设计修改（补充）通知单

设计号：FJXF2024-04

项 目：福建省长汀县第二中学高中部分琢玉教学楼建设项目

专 业：建筑

总平面图

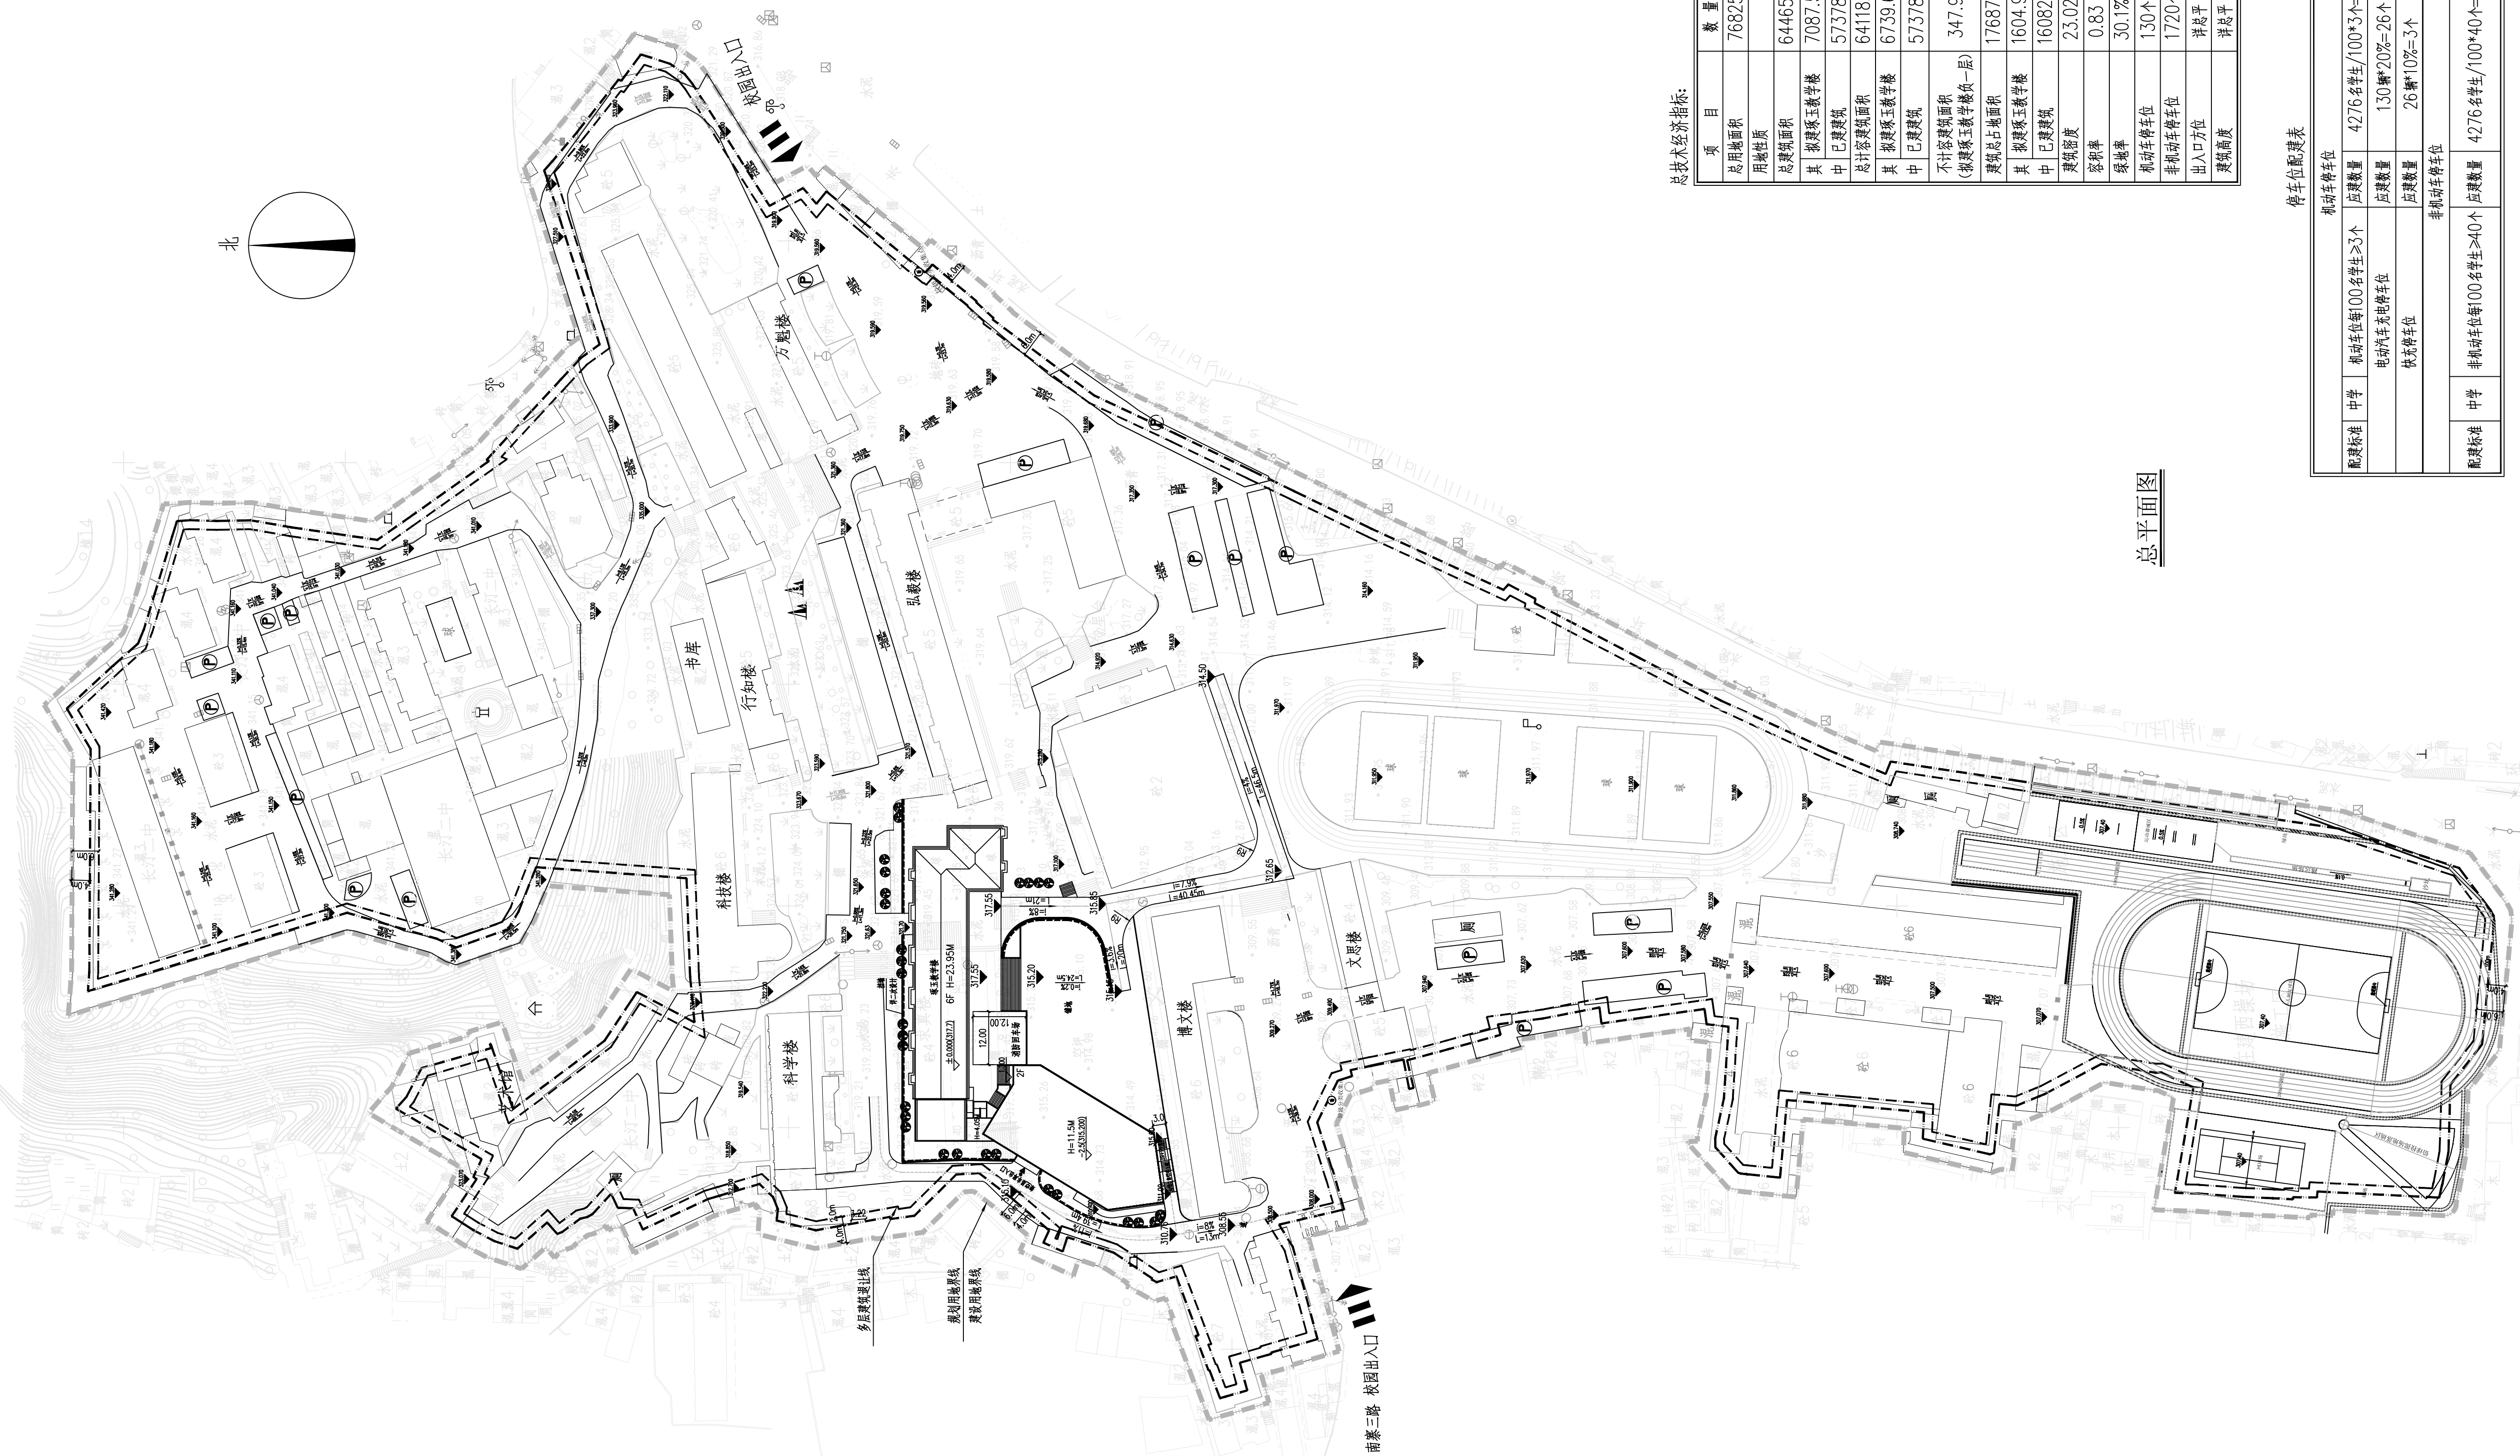
- 1、琢玉教学楼负一层新增配电房及值班室以及扩大消防水池,新增面积为98.11平方米(不计容)。

- 附件：1. 变更后总平面图
2. 变更后负一层平面图
